Πλοηγικός Χάρτης - Pilot Chart PC11 Διορθώσεις μέχρι Μάρτιο 2020 - Corrections up to March 2020

(Οι παρακάτω διορθώσεις είναι αυτές που περιήλθαν σε γνώση μας και αφορούν κυρίως στην ασφάλεια ναυσιπλοΐας, καθώς και παροράματα) - The following corrections are those that came to our knowledge and concern mainly navigational safety and typographical errors)

σχήμα / figure 1

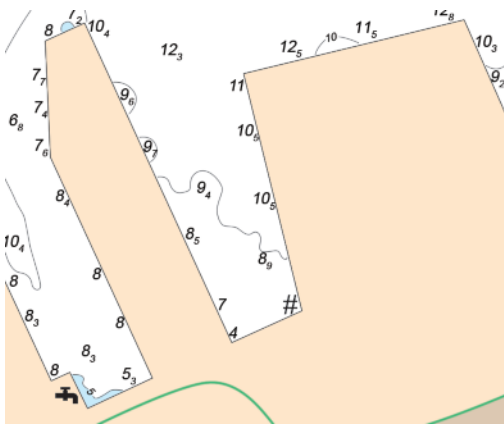
Πλάνο 7, ανέλκυση ναυαγίου:

Να τοποθετηθεί το σχήμα 1 στην περίπου θέση
35°20'.670 - 025°08'.900 στο πλάνο.

Plan 7, shipwreck hoisting:

Insert the figure 1 on the plan approx. on
position 35°20'.670 - 025°08'.900.
